リコール届出一覧表

リコール届出日：令和 2年 10月 16日

リコール届出番号	外-3109	リコール開始日：準備出来次第		
届出者の氏名又は名称	Groupe PSA Japan株式会社 代表取締役 アンジェロ シモーネ (製作国： フランス共和国) (製作者名： オートモビル・プジョー) (問い合わせ先：0120-840-240 プジョーコール)			
不具合部位（部品名）	原動機（ウォーターポンプベルト）			
基準不適合状態にあると認める構造、装置又は性能の状況及びその原因	ウォーターポンプベルトにおいて、組付工具の保守管理が不適切なため、工具が破損したまま当該ベルトが組付けられているものがある。そのため、組付け時に当該ベルトが損傷し、そのまま使用を続けるとベルトが破断して、最悪の場合、冷却不良となりエンジンオーバーヒートに至るおそれがある。			
改善措置の内容	全車両、ウォーターポンプベルトを点検し、損傷がある場合はウォーターポンプベルトを新品に交換する。			
不具合件数	0件	事故の有無	0件	
発見の動機	本国からの情報による。			
自動車使用者及び自動車分解整備事業者に周知させるための措置	<ul style="list-style-type: none"> ● 使用者 : 電話・ダイレクトメールにて通知する。 ● 自動車分解整備事業者 : 対象台数が少数であり、全ての使用者を把握しているため、機関誌等への掲載は行わない。 ● 対策実施済車両 : 対策済車両には、運転者席側ドア開口部のドアロックストライカー付近に外-3109のステッカーを貼付する。

改善箇所説明図

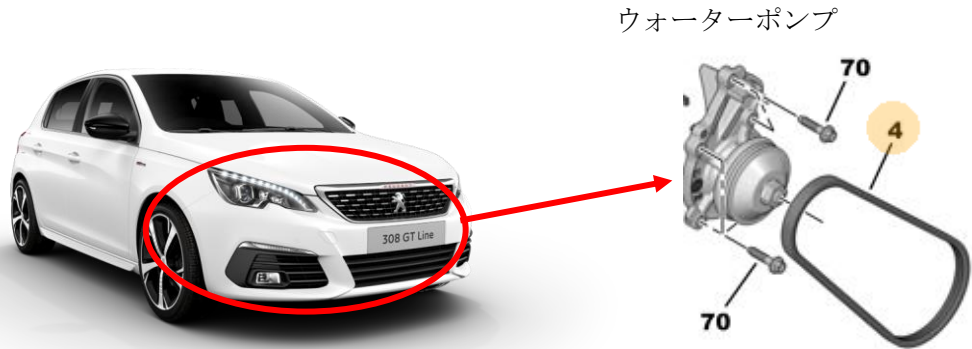
不具合の内容

ウォーターポンプベルトにおいて、組付工具の保守管理が不適切なため、工具が破損したまま当該ベルトが組付けられているものがある。そのため、組付け時に当該ベルトが損傷し、そのまま使用を続けるとベルトが破断して、最悪の場合、冷却不良となりエンジンオーバーヒートに至るおそれがある。

全車両、ウォーターポンプベルトを点検し、損傷がある場合はウォーターポンプベルトを新品に交換する。
